*Oggetto:* [ID\_VIP: 9693] PROVINCIA SUD SARDEGNA (comuni di Guasila, Siurgus Donigala, Senorbì, Furtei, Goni, Sanluri, Escalaplano, Segariu, Seui, Selegas, Guamaggiore, Esterzili) – Progetto di un parco eolico denominato "Amistade", costituito da 21 aerogeneratori per una potenza complessiva di 130,2 MW, con opere di connessione alla RTN.

Proponente: Sardeolica S.r.l.

Parere tecnico istruttorio della Soprintendenza speciale per il PNRR.

Figura 4.1 - Inquadramento territoriale degli aerogeneratori del Parco Eolico "Amistade"

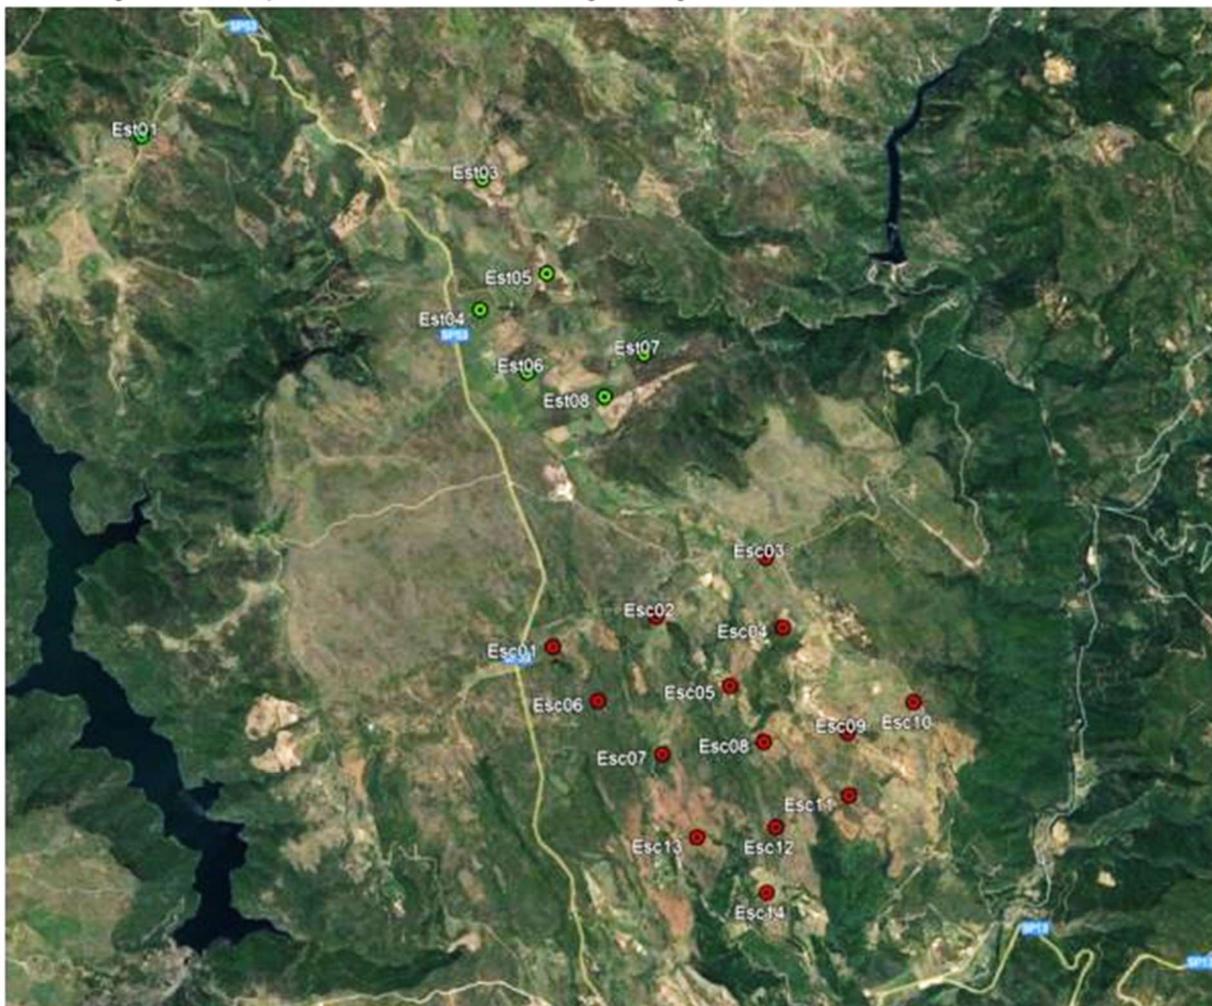
**CONSIDERATO** che nell'area interessata dall'impianto di cui trattasi insiste il sito di *Domu de Orgia* (tempio), sottoposto a vincolo diretto con D.M. del 04.06.1962, *ex lege* 1089/1939, che è incluso nel progetto "*La civiltà nuragica*", inserito nella *tentative list* per il riconoscimento UNESCO come patrimonio mondiale dell'umanità e che, l'alterazione del contesto di giacenza potrebbe comportare l'esclusione del sito dal progetto.

- *Grutta de Abellada*, con cascate sul Riu Abellada, all'interno dell'area dell'impianto e a circa 200 metri da ESC14, a circa 380 metri da ESC13 ed ESC 12 (i tre aerogeneratori circondano il sito su tre lati);
- *Grutta de S'Istalla*, a circa 1 chilometro dall'area dell'impianto;
- nell'area vasta, entro i 4 chilometri ad est, altre 9 grotte.

Immagine elaborata dalla SS- PNRR in cui sono riportati tutti gli impianti oggetto di valutazione di impatto ambientale statale

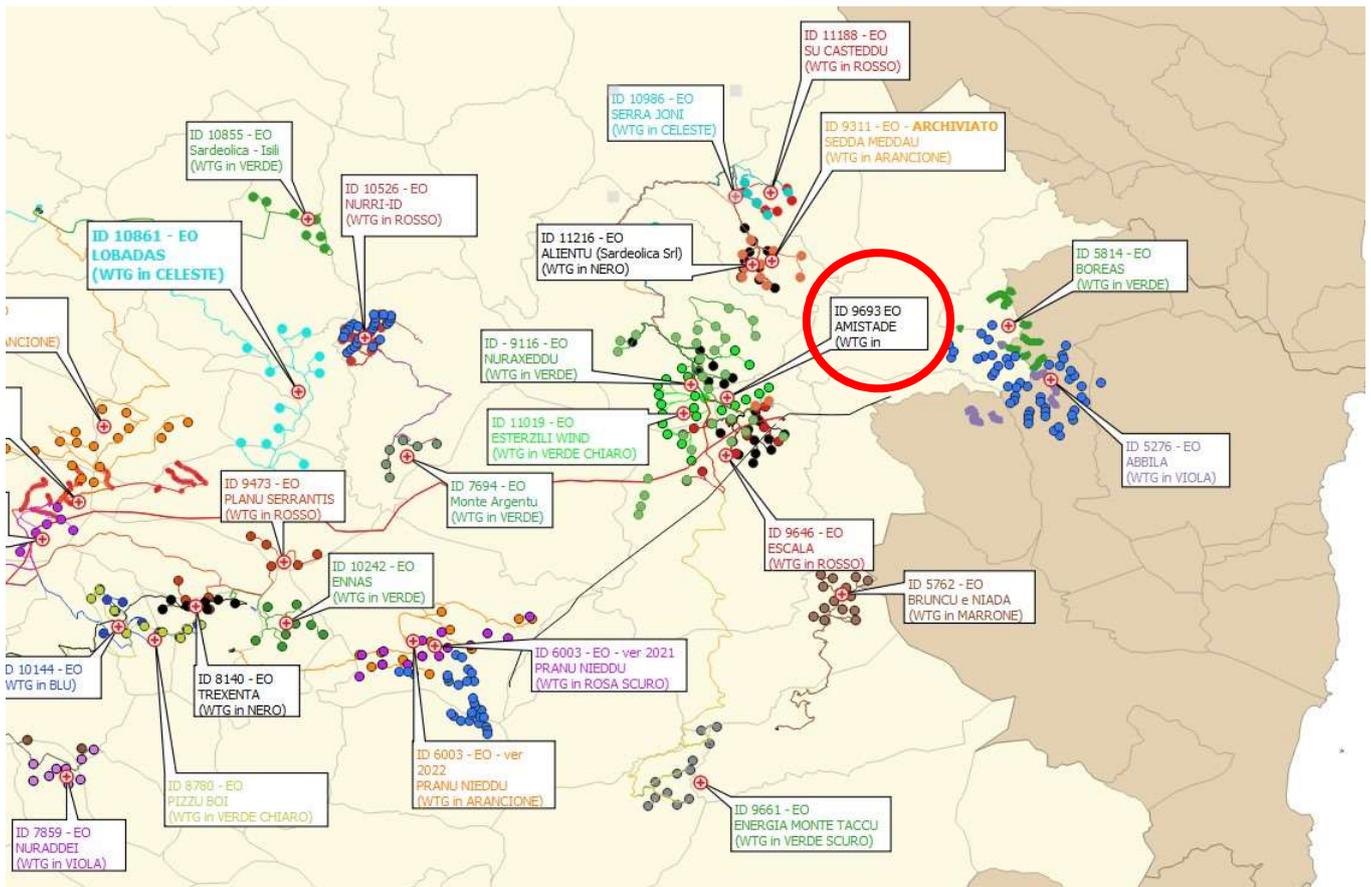
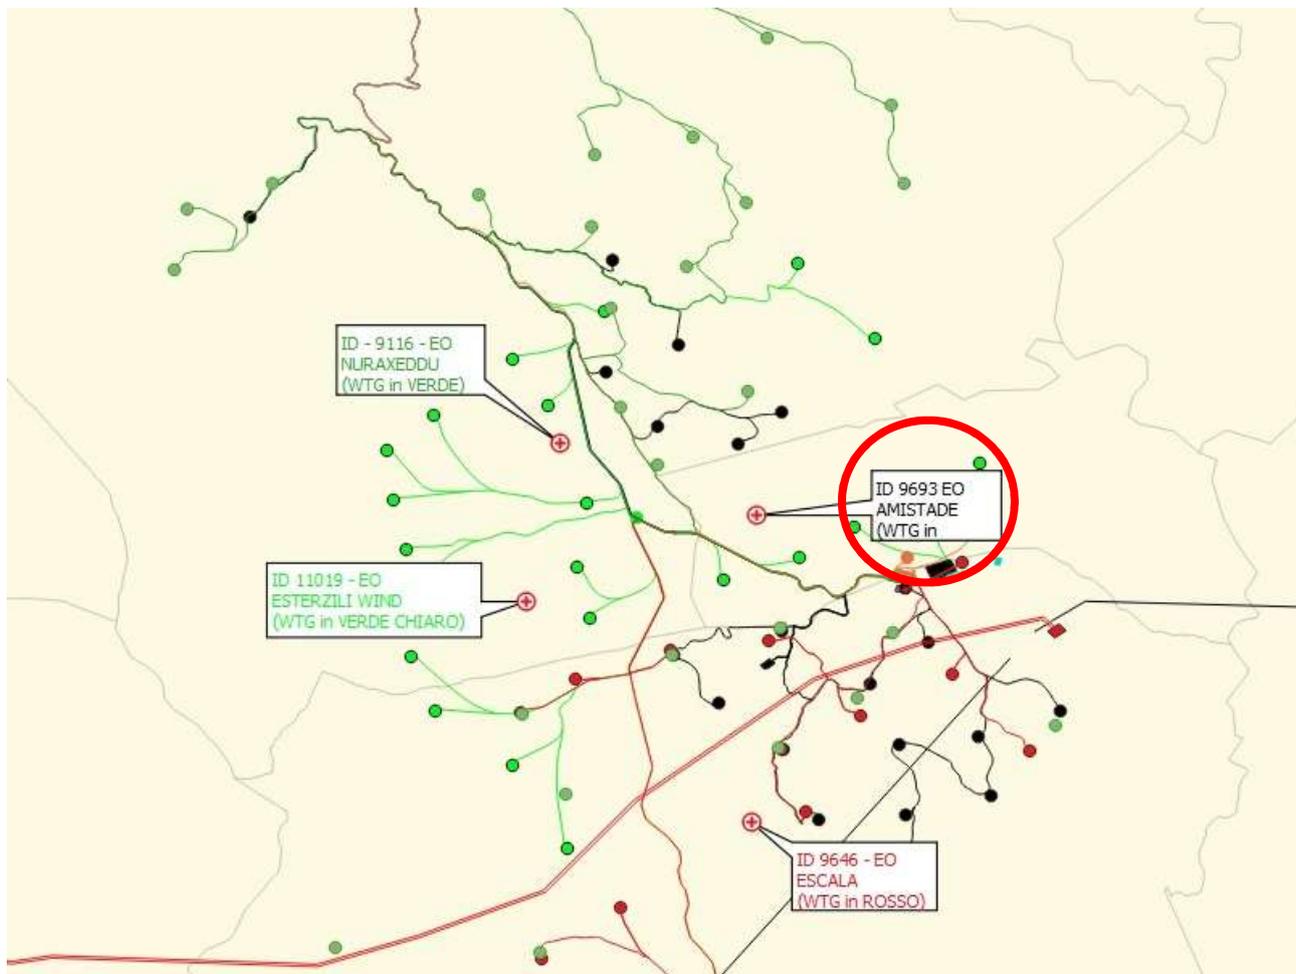
**CONSIDERATO** che rispetto agli impatti cumulativi generati dal progetto di cui trattasi (v. i pareri endoprocedimentali della Soprintendenza Archeologia, belle arti e paesaggio per la città metropolitana di Cagliari e le province di Oristano e Sud Sardegna), si deve rilevare che il progetto in esame si colloca in un areale sardo entro il quale si sono sommate nel corso degli ultimi tempi una pluralità di proposte di nuovi impianti eolici industriali (la cui analisi cumulativa non è stata qui completamente valutata dal Proponente), tanto da pervenire, qualora fossero tutti realizzati, ad una saturazione dell'area vasta interessata, ancora caratterizzata per la sua naturale configurazione nel senso descritto dalla Soprintendenza Archeologia, belle arti e paesaggio territorialmente competente, attuando, pertanto, la sostituzione di tale paesaggio, ricco di testimonianze archeologiche, come anche oggetto di tutela da parte del Piano paesaggistico regionale, con un paesaggio tipicamente industriale.

**CONSIDERATO** quanto riportato dalla Soprintendenza in merito agli impatti cumulativi nel proprio parere del 16/06/2023 ovvero che "... La realizzazione del proposto impianto comporterebbe inoltre un impatto cumulativo oltremodo significativo in considerazione dell'esistenza di simili iniziative già in essere nell'ambito territoriale di riferimento, medio e vasto, nonché in procedimento autorizzatorio. La Tavola AM-IAS10008-10 - FOTOSIMULAZIONI cumulative allegata allo SIA, rappresenta il solo impianto esistente di "San Basilio" e gli impianti in progetto di "Abilla", con 8 aerogeneratori, e "Boreas", con 10 aerogeneratori, che ne costituiscono l'ampliamento, nonché l'impianto in progetto di "Bruncu e Niada" (ID\_VIP 5762), con 14 aerogeneratori (ora 12) nei comuni di Ballao e Armungia, tutti localizzati nell'area vasta dell'impianto in argomento. Dall'analisi dell'elaborato, che peraltro considera il solo versante Est del Lago del Flumendosa, risulta già piuttosto evidente che il livello di cumulo a scala territoriale non è più sostenibile paesaggisticamente in quanto l'effetto selva derivato dall'eccessivo numero di torri eoliche sta gradualmente trasformando le caratteristiche strutturali e morfologiche del paesaggio, dal quale si godono ampie vedute su un panorama a tratti ancora incontaminato e privo di detrattori antropici, che tuttavia la presenza dei parchi eolici sta progressivamente erodendo. Ma è sullo stesso territorio ove è localizzato il parco in esame che si concentrano le recenti proposte progettuali, tra le quali si segnala, per particolare criticità, il parco eolico "Escala" (ID\_VIP: 9646), al momento in iter autorizzatorio, costituito da 12 aerogeneratori nel solo comune di Escalaplano, con il quale il parco in argomento risulta in continuità se non in parziale sovrapposizione. Il parco eolico "Escala" è inoltre in continuità con il parco eolico denominato "Nuraxeddu" (ID\_VIP 9116) anch'esso in iter autorizzatorio, costituito da 29 aerogeneratori di grande taglia nei comuni di Esterzili, Escalaplano e Seui, che risulta a sua volta contiguo al parco eolico "Sedda Meddau" (ID\_VIP 9311), in iter autorizzatorio, costituito da 12 aerogeneratori, nel comune di Seui e relative opere di connessione anche nei comuni di Escalaplano ed Esterzili;

per questi ultimi due il Mase ha recentemente richiesto la presentazione di un'unica proposta progettuale in quanto costituenti di fatto un unico parco a cura del medesimo proponente. Nel versante occidentale del Lago Flumendosa, ugualmente in iter autorizzatorio, vi sono ancora i parchi eolici denominati "Monte Argentu" in comune di Nurri (ID\_VIP 7994) costituito da 10 aerogeneratori ed il parco "Nurri" in comune di Nurri (al 2022 in procedimento P.A.U.R. presso la RAS) costituito da 7 aerogeneratori sostanzialmente in sovrapposizione col precedente; a Sud il parco "Energia Monte Taccu" (ID\_VIP 9661), costituito da 12 aerogeneratori, nei comuni di San Nicolò Gerrei, Armungia, Ballao, Escalaplano, Esterzili, Seui e Silius, in continuità con l'impianto "Brunco e Niada", di sopra citato. Tralasciando l'impianto esistente di "San Basilio" ed i suoi anche più numerosi progetti di ampliamento, si deve evidenziare che, se realizzati, gli otto parchi eolici progettati nel medesimo territorio di riferimento, compreso il parco già esistente in comune di Nurri pari a 26 aerogeneratori, costituirebbero un'unica selva di 141 aerogeneratori che costellano i due versanti del Lago Medio Flumendosa, passando da Sud. Dato atto che lo SIA non analizza l'effetto cumulo con questi progetti (paragrafo 4.3 "Le scelte orientate al contenimento degli impatti visivi" del quadro di riferimento progettuale dello SIA), risulta quantomeno evidente che la coincidenza di più impianti sovrapposti o in continuità tra loro è significativa di una scarsa attenzione alle dinamiche del contesto in cui tali proposte si inseriscono e di una mancata valutazione della capacità dello stesso di assorbirle organicamente, giacché il processo di transizione ecologica dovrebbe al paradigma della "sostenibilità" tanto i propri obiettivi quanto i propri strumenti ...".

ID PUNTO: PF01

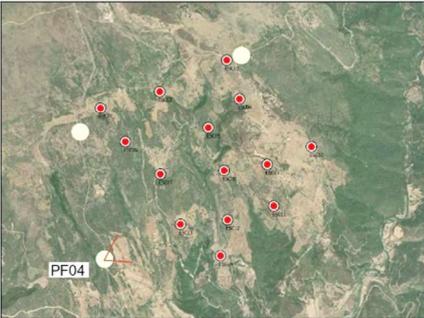
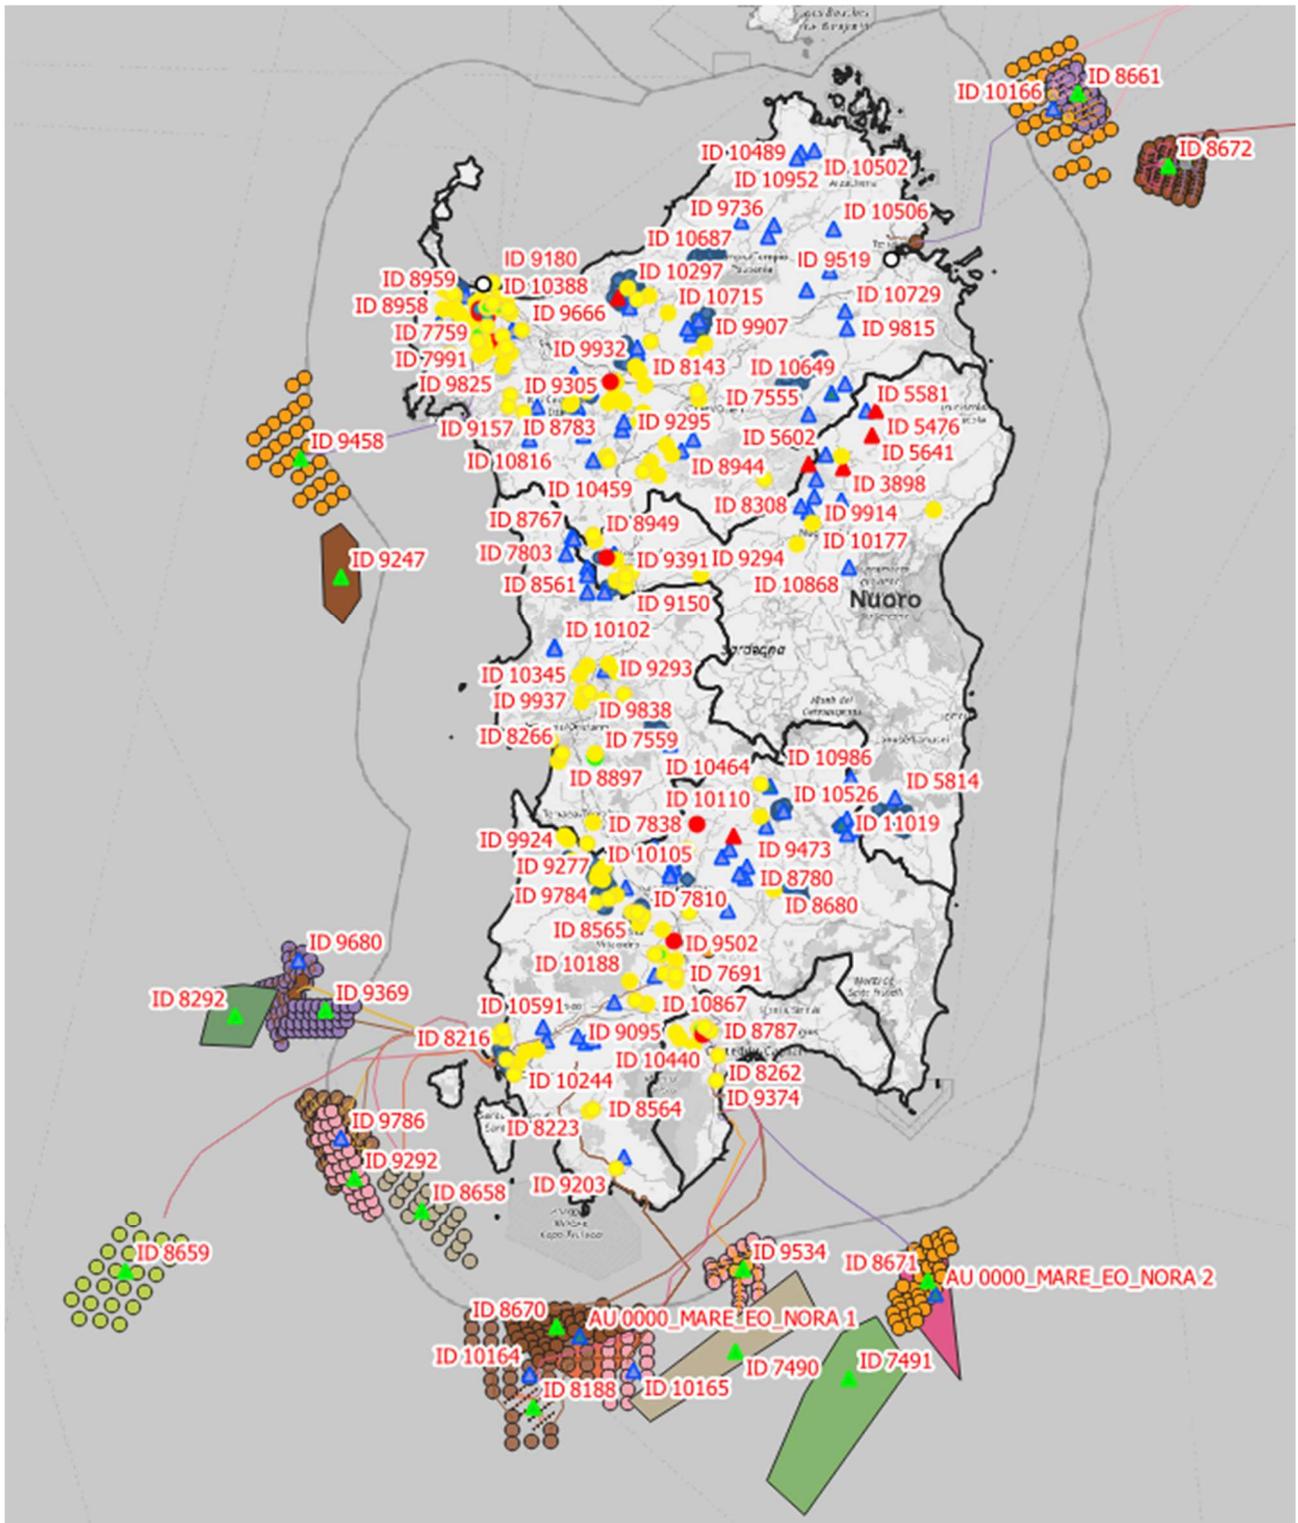
**CONSIDERATO** che la Scrivente ha tenuto in considerazione anche le integrazioni trasmesse dal Proponente nel gennaio 2024, richiedendo nuovamente il parere all'Ufficio territoriale competente, e che, le integrazioni prodotte, non hanno in alcun modo apportato modifiche tali da ritenere l'impianto compatibile con il contesto di riferimento. La Scrivente ritiene che la realizzazione dell'impianto, anche seguito delle integrazioni prodotte, generi impatti significativi e negativi che vanno ben oltre il ricadere o meno delle opere previste all'interno di un definito ambito vincolato, difatto gli impatti verificati e potenziali, sono da valutarsi anche in relazione all'effetto cumulo con gli altri impianti in valutazione nella stessa area. Ciò comporta che la valutazione di impatto ambientale compiuta dalla Scrivente per il presente progetto ha dovuto anche tener conto degli effetti prodotti dalla potenziale realizzazione dell'impianto anche rispetto all'area vasta che coinvolge un ambito territoriale maggiormente esteso.
